Valutazione di progetti edilizi cimiteriali e sicurezza sul lavoro: studio di un caso

Progetto di edicola funeraria

Figura 1: Sezione laterale e vista frontale dell'edicola.

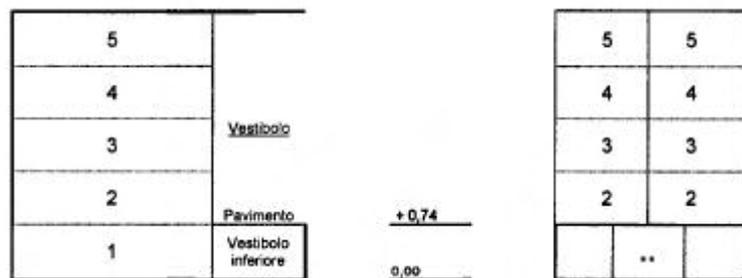
In figura 1 riportiamo lo schema del progetto, nelle sue linee essenziali. In sezione laterale sono chiare le proporzioni del vestibolo inferiore attraverso cui devono transitare i feretri della prima fila di loculi.

stiboli delle edicole, ma è difficilmente compatibile con l'utilizzo di un montafereetri per l'accesso ai loculi delle file più alte (l'apparecchiatura dovrebbe essere sollevata manualmente fino a quota + 0,74): l'accesso ai loculi è perciò condizionato all'esclusiva mobilitazione manuale dei feretri, con appoggio su ponteggi mobili.

Per l'accesso ai due loculi sottostanti al pavimento, il problema è ancora più delicato. Come già detto, a tale livello il transito delle casse deve obbligatoriamente avvenire attraverso la botola verticale che si affaccia sul vialetto, e che si apre su un vestibolo inferiore così angusto da non consentire neanche la posizione inginocchiata. C'è un ulteriore impaccio per i necrofori: la botola di accesso non è in linea con i loculi (è in posizione centrale), e ciò comporta la necessità di imprimere movimenti di scorrimento laterale alle casse. È intuibile la faticosità di tale operazione quando l'unica postura praticabile è quella semisdraiata.

La scarsità di spazio nel vestibolo inferiore ostacola anche i lavori di muratura e smuratura dei loculi.

Le manovre con martello e scalpello, la rimozione delle macerie, la successiva chiusura con calce e mattoni, non sono operazioni da svolgere in quello che, più che un vestibolo, è un cunicolo.

In occasione del parere di competenza del Servizio di Igiene Pubblica, si concorda una soluzione alternativa: la realizzazione di una apertura sul pavimento dell'edicola.

L'intervento elimina il disagio costituito dalla insufficiente altezza del vestibolo inferiore, ed ha il pregio di non alterare minimamente la facciata dell'edicola.

Figura 2: Schema delle botole asportabili, poste sul pavimento a quota 0,74 ml., viste dall'alto ed in sezione frontale

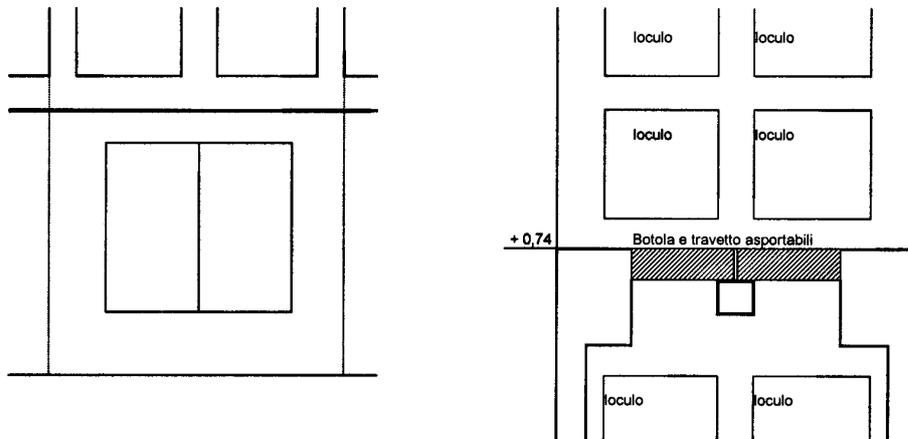
In figura 2 viene illustrato il dettaglio oggetto di modifica ⁽⁶⁾.

Nella relazione tecnica integrativa, l'intervento viene presentato come ".....botola composta da n. 2 lastre estraibili in granito tipo Balmoral fissate su un telaio in ottone e con travetto centrale asportabile, da realizzarsi nella pavimentazione allo scopo di rendere più agevole la collocazione dei feretri nei loculi sottostanti la quota di pavimentazione...."

È bene precisare che questa apertura supplementare non sostituisce la botola verticale come via di accesso per i feretri: non sarebbe infatti possibile calare una cassa attraverso il pavimento dell'edicola, perché occorrerebbe darle un'inclinazione tale da causarne l'impuntamento.

La botola sul pavimento consente piuttosto ai necrofori di calarsi in quello che abbiamo definito "vestibolo inferiore", e di mantenere una postura congrua sia nella movimentazione dei feretri che nelle operazioni di muratura/smuratura dei loculi.
